# 指数追加のご案内

2024. 6 株式会社自研センター

\*No.J-940 トヨタ アルファード (AGH40W、AGH45W、AAHH40W、AAHH45W 系) 2023 年 8 月を  
下記の通り追加いたします。

P.69 差込み分①

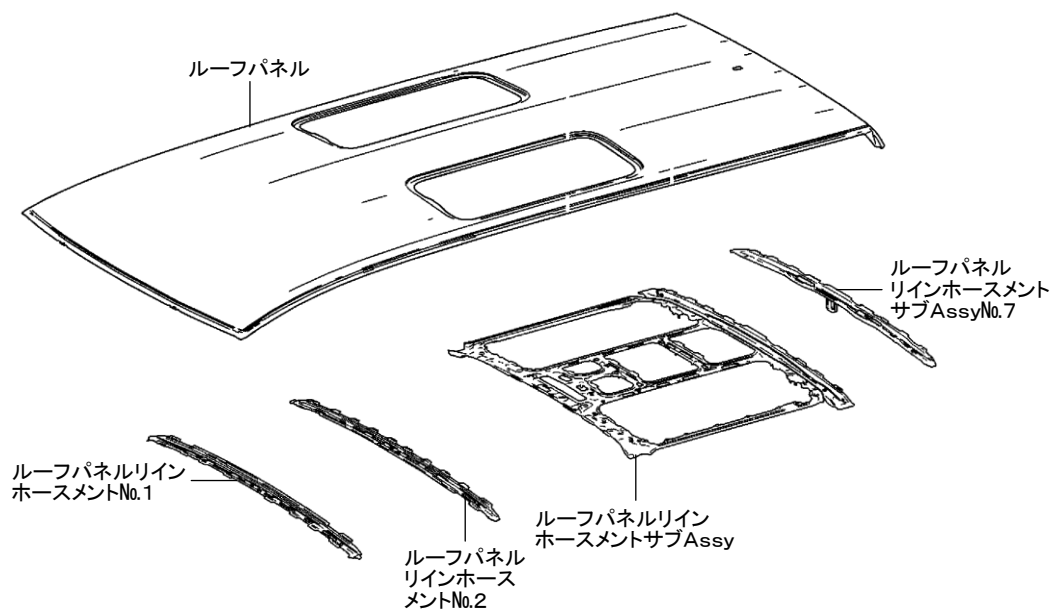
## P.69 MEMO ページ

指数が追加設定されましたので、該当ページを差込み願います。

| B260                                                                 |                                                                                                                                                                                                                                                             |
| (1)ルーフパネル取替                                                          |                                                                                                                                                                                                                                                             |
| 13. 80                                                               | 取外し状態<br>・カウルトップベンチレータルーバサブ Assy<br>・両側ウインドシールドアウトサイドモールディンググロー<br>ー<br>・バックドアパネルサブ Assy<br>・両側バックドアヒンジ Assy<br>・フォワードレコグニションカバー No.1<br>・ルーフヘッドライニングトリムサブ Assy<br>・両側フロントシート<br>・両側サードシート<br>・両側セカンドシート<br>・ウインドシールドガラス                                    |
|                                                                      | (含)作業および部品<br>・バックドアウエザーストリップ取替<br>・ルーフパネルラインホースメントNo.1 取替<br>・ルーフパネルラインホースメントNo.2 取替<br>・ルーフパネルラインホースメントNo.4 取替<br>・ルーフパネルラインホースメントサブ AssyNo.5 取替<br>・ルーフパネルラインホースメントサブ AssyNo.6 取替<br>・ルーフパネルラインホースメントサブ AssyNo.7 取替<br>・高減衰マスチックシーラ取付け<br>・水密テスト<br>・付属品 |
| 左右独立ムーン<br>ルーフ<br>13. 20                                             | 取外し状態<br>・カウルトップベンチレータルーバサブ Assy<br>・両側ウインドシールドアウトサイドモールディンググロー<br>ー<br>・バックドアパネルサブ Assy<br>・両側バックドアヒンジ Assy<br>・フォワードレコグニションカバー No.1<br>・ルーフヘッドライニングトリムサブ Assy<br>・両側フロントシート<br>・両側サードシート<br>・両側セカンドシート<br>・ウインドシールドガラス                                    |
|                                                                      | (含)作業および部品<br>・バックドアウエザーストリップ取替<br>・ルーフパネルラインホースメントNo.1 取替<br>・ルーフパネルラインホースメントNo.2 取替<br>・ルーフパネルラインホースメントサブ Assy取替<br>・ルーフパネルラインホースメントサブ AssyNo.7 取替<br>・高減衰マスチックシーラ取付け<br>・水密テスト<br>・付属品                                                                   |
| 割増項目                                                                 |                                                                                                                                                                                                                                                             |
| 14インチリヤシートエンターテインメントシステム                                             |                                                                                                                                                                                                                                                             |
| 0. 10増                                                               | 取外し状態<br>—                                                                                                                                                                                                                                                  |
|                                                                      | (含)作業および部品<br>・テレビジョンディスプレイ Assy脱着                                                                                                                                                                                                                          |
| ・高減衰マスチックシーラの名称はボデー修理書より引用<br>・[除] 両側ムーンルーフガラス Assy<br>・[除] 電動シェード機構 |                                                                                                                                                                                                                                                             |

P.45 差込み分②

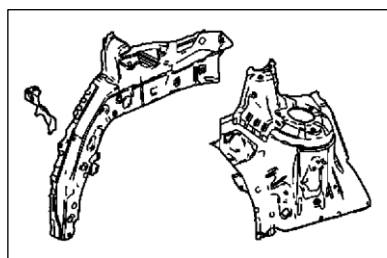
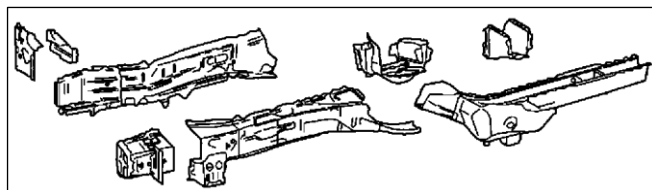
P.45 MEMO ページ

指数が追加設定されましたので、該当ページを差し込み願います。

| B170                                                                                                                                                                                                                                                                                                                  |                                                                                                                                                                                                                                                                                                                                                                                                                                                                                                                                                                                                                                                                                                                                                                                                                                                                                                         |
| (1)両側ラジエータサポートサブAssy、ラジエータサポートサブAssyアッパ、フロントクロスメンバサブAssy、片側フロントフェンダエプロンサブAssy、片側フロントサイドメンバサブAssy取替                                                                                                                                                                                                                    |                                                                                                                                                                                                                                                                                                                                                                                                                                                                                                                                                                                                                                                                                                                                                                                                                                                                                                         |
| A25A-FXS<br>右側<br><br>16. 40                                                                                                                                                                                                                                                                                          | 取外し状態                                                                                                                                                                                                                                                                                                                                                                                                                                                                                                                                                                                                                                                                                                                                                                                                                                                                                                   |
|                                                                                                                                                                                                                                                                                                                       | <div>・フロントバンパカバー</div> <div>・フロントバンパリインホースメントサブAssy</div> <div>・フロントバンパリインホースメントサブAssyNo.2</div> <div>・ラジエータグリルサブAssy</div> <div>・両側ヘッドランプAssy</div> <div>・フードサブAssy</div> <div>・フードヒンジAssy</div> <div>・カウルトップベンチレータルーバサブAssy</div> <div>・ウインドシールドワイパモータAssyおよびウインドシールドワイパリンクAssy</div> <div>・カウルトップパネルサブAssyアウタ</div> <div>・両側フェンダサブAssyフロント</div> <div>・両側ウインドシールドアウトサイドモールディングロー</div> <div>・両側フェンダパネルマッドガード</div> <div>・両側フロントシート</div> <div>・セカンドシート</div> <div>・両側フロントサイドフィックスウインドウAssy</div> <div>・クーラコンデンサAssy</div> <div>・ラジエータAssy</div> <div>・エンジン・トランスミッション&amp;フロントサスペンションAssy</div> <div>・インバータウォーターポンプAssy(モータツキ)</div> <div>・コンソールボックスAssy</div> <div>・コンソールボックスマウンティングブラケットサブAssy</div> <div>・エキゾーストテールパイプAssy</div> <div>・エキゾーストパイプAssyフロント</div> <div>・フューエルタンクAssy</div> <div>・HVサブライバッテリーAssy</div> <div>・エンジンアンダカバーNo.1</div> <div>・エンジンアンダカバーNo.2</div> <div>・両側フロントフロアカバー</div> |
|                                                                                                                                                                                                                                                                                                                       | (含)作業および部品                                                                                                                                                                                                                                                                                                                                                                                                                                                                                                                                                                                                                                                                                                                                                                                                                                                                                              |
|                                                                                                                                                                                                                                                                                                                       | <div>・カウルトップサイドパネルサブAssy取替</div> <div>・バックサイドパネル取替</div> <div>・フロアクロスメンバサブAssyNo.3(再使用)</div> <div>・付属品</div>                                                                                                                                                                                                                                                                                                                                                                                                                                                                                                                                                                                                                                                                                                                                                                                           |
| <div>・フロントサイドメンバサブAssy取替は、補給部品からトルクボックスサブAssyフロントの一部およびフロントサイドメンバサブAssy後部の一部を取外して各々を取替える作業</div> <div>・バックサイドパネルは左側の部品名称、右側の部品名称はNo.4サイドパネルとなる</div> <div>・取外し状態に記載のセカンドシートは左側を示す</div> <div>・[除]ブレーキマスタシリンダサブAssy、ブレーキブースタAssy</div> <div>・[除]ブレーキブースタAssy(マスタシリンダツキ)</div> <div>・[除]エンジンルーム内配線・配管および付属品(M140)</div> |                                                                                                                                                                                                                                                                                                                                                                                                                                                                                                                                                                                                                                                                                                                                                                                                                                                                                                         |

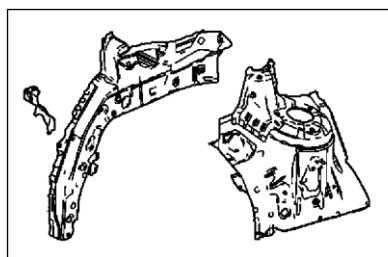
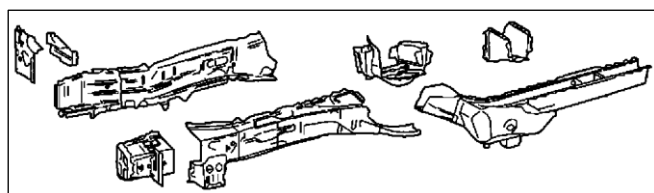
P.51 MEMO ページ

指数が追加設定されましたので、該当ページを差し込み願います。

| B180                                                                                                                                                                                                                                                                                                                  |                                                                                                                                                                                                                                                                                                                                                                                                                                                                 |
| (1)片側ラジエータサポートサブAssy、ラジエータサポートサブAssyアッパ、フロントクロスメンバサブAssy、片側フロントフェンダエプロンサブAssy、片側フロントサイドメンバサブAssy取替                                                                                                                                                                                                                    |                                                                                                                                                                                                                                                                                                                                                                                                                                                                 |
| A25A-FXS<br>右側<br><br>16. 10                                                                                                                                                                                                                                                                                          | 取外し状態                                                                                                                                                                                                                                                                                                                                                                                                                                                           |
|                                                                                                                                                                                                                                                                                                                       | <div>・フロントバンパカバー</div> <div>・フロントバンパリインホースメントサブAssy</div> <div>・フロントバンパリインホースメントサブAssyNo.2</div> <div>・ラジエータグリルサブAssy</div> <div>・両側ヘッドランプAssy</div> <div>・フードサブAssy</div> <div>・フードヒンジAssy</div> <div>・カウルトップベンチレータルーバサブAssy</div> <div>・ウインドシールドワイパモータAssyおよびウインドシールドワイパリンクAssy</div> <div>・カウルトップパネルサブAssyアウタ</div> <div>・両側フェンダサブAssyフロント</div> <div>・両側ウインドシールドアウトサイドモールディングロー</div> <div>・両側フェンダパネルマッドガード</div> <div>・両側フロントシート</div> <div>・セカンドシート</div> |
|                                                                                                                                                                                                                                                                                                                       | <div>・両側フロントサイドフィックスウインドウAssy</div> <div>・クーラコンデンサAssy</div> <div>・ラジエータAssy</div> <div>・エンジン・トランスミッション&amp;フロントサスペンションAssy</div> <div>・インバータウォーターポンプAssy(モータツキ)</div> <div>・コンソールボックスAssy</div> <div>・コンソールボックスマウンティングブラケットサブAssy</div> <div>・エキゾーストテールパイプAssy</div> <div>・エキゾーストパイプAssyフロント</div> <div>・フューエルタンクAssy</div> <div>・HVサブライバッテリーAssy</div> <div>・エンジンアンダカバーNo.1</div> <div>・エンジンアンダカバーNo.2</div> <div>・両側フロントフロアカバー</div>                         |
|                                                                                                                                                                                                                                                                                                                       | (含)作業および部品                                                                                                                                                                                                                                                                                                                                                                                                                                                      |
|                                                                                                                                                                                                                                                                                                                       | <div>・カウルトップサイドパネルサブAssy取替</div> <div>・バックサイドパネル取替</div> <div>・フロアクロスメンバサブAssyNo.3(再使用)</div> <div>・付属品</div>                                                                                                                                                                                                                                                                                                                                                   |
| <div>・フロントサイドメンバサブAssy取替は、補給部品からトルクボックスサブAssyフロントの一部およびフロントサイドメンバサブAssy後部の一部を取外して各々を取替える作業</div> <div>・バックサイドパネルは左側の部品名称、右側の部品名称はNo.4サイドパネルとなる</div> <div>・取外し状態に記載のセカンドシートは左側を示す</div> <div>・[除]ブレーキマスタシリンダサブAssy、ブレーキブースタAssy</div> <div>・[除]ブレーキブースタAssy(マスタシリンダツキ)</div> <div>・[除]エンジンルーム内配線・配管および付属品(M140)</div> |                                                                                                                                                                                                                                                                                                                                                                                                                                                                 |

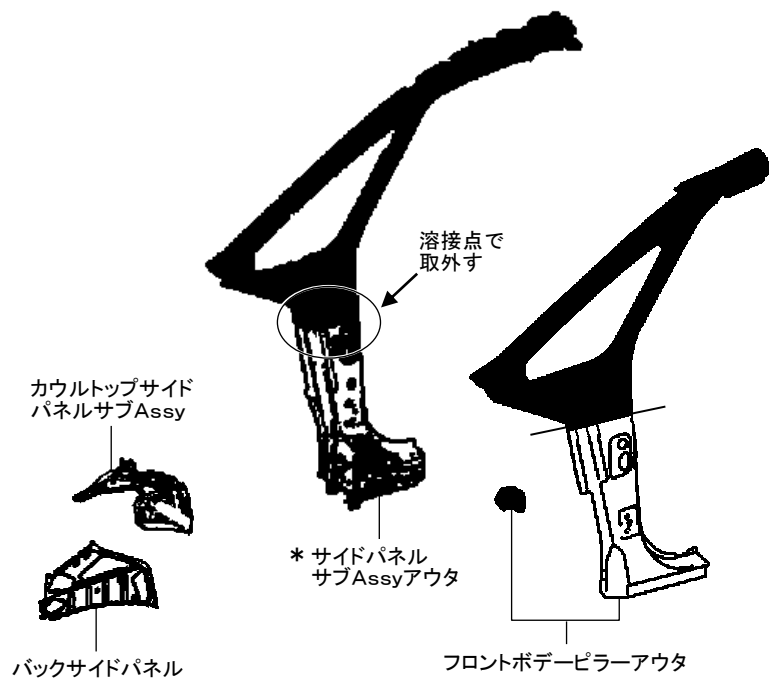
P.56 MEMO ページ

指数が追加設定されましたので、該当ページを差し込み願います。

| B190                                                                                                                             |                                                                                                                                                                                                                                                                                                                                                                                                                                                                                                                                                                                                          |
| (1) 片側フロントピラー、片側カウルトップサイドパネルサブAssy取替                                                                                             |                                                                                                                                                                                                                                                                                                                                                                                                                                                                                                                                                                                                          |
| 11. 20                                                                                                                           | 取外し状態                                                                                                                                                                                                                                                                                                                                                                                                                                                                                                                                                                                                    |
|                                                                                                                                  | <div>・フロントバンパカバー</div> <div>・ラジエータグリルサブAssy</div> <div>・ヘッドランプAssy</div> <div>・フードサブAssy</div> <div>・フードヒンジAssy</div> <div>・カウルトップベンチレータールーバサブAssy</div> <div>・ウインドシールドワイパモータAssyおよびウインドシールドワイパリンクAssy</div> <div>・カウルトップパネルサブAssyアウタ</div> <div>・フェンダサブAssyフロント</div> <div>・ウインドシールドアウトサイドモールディングロー</div> <div>・フェンダパネルマッドガード</div> <div>・ボデーロックパネルモールディングAssy</div> <div>・フロントドアパネルサブAssy</div> <div>・フロントサイドフィックスウインドウAssy</div> <div>・ステアリングコラムAssy</div> <div>・インストルメントパネルセーフティパッドAssy</div> <div>・インストルメントパネルリインホースメントAssy</div> <div>・コンソールボックスAssy</div> <div>・コンソールボックスマウンティングブラケットサブAssy</div> |
|                                                                                                                                  | (含) 作業および部品                                                                                                                                                                                                                                                                                                                                                                                                                                                                                                                                                                                              |
|                                                                                                                                  | <div>・サイドパネルサブAssyアウタ取替</div> <div>・バックサイドパネル取替</div> <div>・ドアスカフプレートAssy脱着</div> <div>・フロントドアオープニングトリムウェザーストリップ脱着</div> <div>・付属品</div>                                                                                                                                                                                                                                                                                                                                                                                                                                                                 |
| <div>・フロントピラー中央部および下部(ロックパネル部)でのカット作業</div> <div>・サイドパネルサブAssyアウタ取替は補給部品の上部を取外し、下部のみを取替える作業</div> <div>・[除]サイドパネルサブAssyインナ</div> |                                                                                                                                                                                                                                                                                                                                                                                                                                                                                                                                                                                                          |

P.57 差込み分②

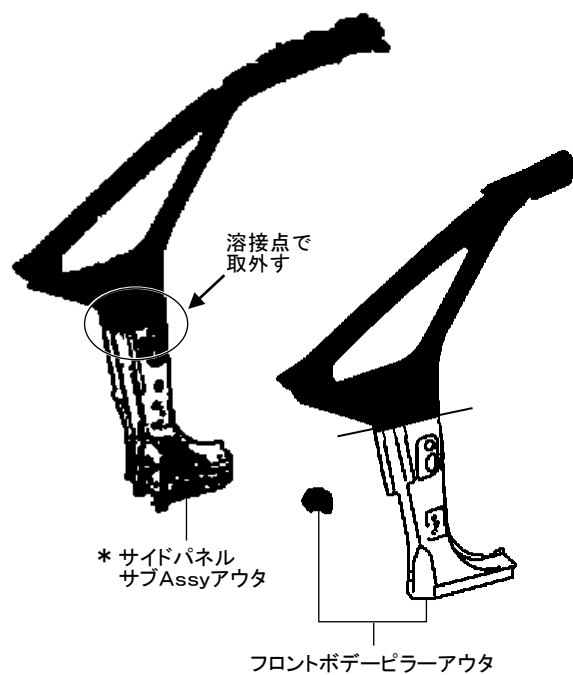
P.57 MEMO ページ

指数が追加設定されましたので、該当ページを差し込み願います。

| B191                                                                                                    |                                                                                                                                                                                                                                                                                                                                                                                                                                                                                                                                                                                                                                                                                                                                                                                                                                                                                                                                                                                                      |
| (1)片側フロントピラー取替                                                                                          |                                                                                                                                                                                                                                                                                                                                                                                                                                                                                                                                                                                                                                                                                                                                                                                                                                                                                                                                                                                                      |
| 8. 00                                                                                                   | <b>取外し状態</b> <ul style="list-style-type: none"> <li>・フロントバンパカバー</li> <li>・フロントバンパリインホースメントサブ Assy</li> <li>・フロントバンパリインホースメントサブ AssyNo.2</li> <li>・ラジエータグリルサブ Assy</li> <li>・ヘッドランプ Assy</li> <li>・フードサブ Assy</li> <li>・フードヒンジ Assy</li> <li>・カウルトップベンチレータルーバサブ Assy</li> <li>・ウインドシールドワイパモータ Assyおよびウインドシールドワイパリンク Assy</li> <li>・カウルトップパネルサブ Assyアウタ</li> <li>・フェンダサブ Assyフロント</li> <li>・ウインドシールドアウトサイドモールディングロワー</li> <li>・フェンダパネルマッドガード</li> <li>・ボデーロックパネルモールディング Assy</li> <li>・フロントフェンダエプロンサブ Assy</li> <li>・ラジエータサポートサブ Assy</li> <li>・ラジエータサポートサブ Assyアップ</li> <li>・カウルトップサイドパネルサブ Assy</li> <li>・バックサイドパネル</li> <li>・フロントドアパネルサブ Assy</li> <li>・フロントサイドフィックスウインドウ Assy</li> <li>・クーラコンデンサ Assy</li> <li>・ラジエータ Assy</li> <li>・フロントサスペンション</li> <li>・ステアリングコラム Assy</li> <li>・インストルメントパネルセーフティパッド Assy</li> <li>・インストルメントパネルリインホースメント Assy</li> <li>・コンソールボックス Assy</li> <li>・コンソールボックスマウンティングブラケットサブ Assy</li> <li>・エンジンアンダカバーNo.1</li> <li>・エンジンアンダカバーリヤ</li> <li>・フロントフロアカバー</li> </ul>   |
|                                                                                                         | <b>(含)作業および部品</b> <ul style="list-style-type: none"> <li>・サイドパネルサブ Assyアウタ取替</li> <li>・ドアスカフプレート Assy脱着</li> <li>・フロントドアオープニングトリムウェザーストリップ脱着</li> <li>・付属品</li> </ul>                                                                                                                                                                                                                                                                                                                                                                                                                                                                                                                                                                                                                                                                                                                                                                                                                                |
| A25A-FXS<br>8. 00                                                                                       | <b>取外し状態</b> <ul style="list-style-type: none"> <li>・フロントバンパカバー</li> <li>・フロントバンパリインホースメントサブ Assy</li> <li>・フロントバンパリインホースメントサブ AssyNo.2</li> <li>・ラジエータグリルサブ Assy</li> <li>・ヘッドランプ Assy</li> <li>・フードサブ Assy</li> <li>・フードヒンジ Assy</li> <li>・カウルトップベンチレータルーバサブ Assy</li> <li>・ウインドシールドワイパモータ Assyおよびウインドシールドワイパリンク Assy</li> <li>・カウルトップパネルサブ Assyアウタ</li> <li>・フェンダサブ Assyフロント</li> <li>・ウインドシールドアウトサイドモールディングロワー</li> <li>・フェンダパネルマッドガード</li> <li>・ボデーロックパネルモールディング Assy</li> <li>・フロントフェンダエプロンサブ Assy</li> <li>・ラジエータサポートサブ Assy</li> <li>・ラジエータサポートサブ Assyアップ</li> <li>・カウルトップサイドパネルサブ Assy</li> <li>・バックサイドパネル</li> <li>・フロントドアパネルサブ Assy</li> <li>・フロントサイドフィックスウインドウ Assy</li> <li>・クーラコンデンサ Assy</li> <li>・ラジエータ Assy</li> <li>・フロントサスペンション</li> <li>・ステアリングコラム Assy</li> <li>・インストルメントパネルセーフティパッド Assy</li> <li>・インストルメントパネルリインホースメント Assy</li> <li>・コンソールボックス Assy</li> <li>・コンソールボックスマウンティングブラケットサブ Assy</li> <li>・エンジンアンダカバーNo.1</li> <li>・エンジンアンダカバーNo.2</li> <li>・フロントフロアカバー</li> </ul> |
|                                                                                                         | <b>(含)作業および部品</b> <ul style="list-style-type: none"> <li>・サイドパネルサブ Assyアウタ取替</li> <li>・ドアスカフプレート Assy脱着</li> <li>・フロントドアオープニングトリムウェザーストリップ脱着</li> <li>・付属品</li> </ul>                                                                                                                                                                                                                                                                                                                                                                                                                                                                                                                                                                                                                                                                                                                                                                                                                                |
| ・フロントピラー中央部および下部(ロックパネル部)でのカット作業<br>・サイドパネルサブ Assyアウタ取替は補給部品の上部を取外し、下部のみを取替える作業<br>・[除]サイドパネルサブ Assyインナ |                                                                                                                                                                                                                                                                                                                                                                                                                                                                                                                                                                                                                                                                                                                                                                                                                                                                                                                                                                                                      |
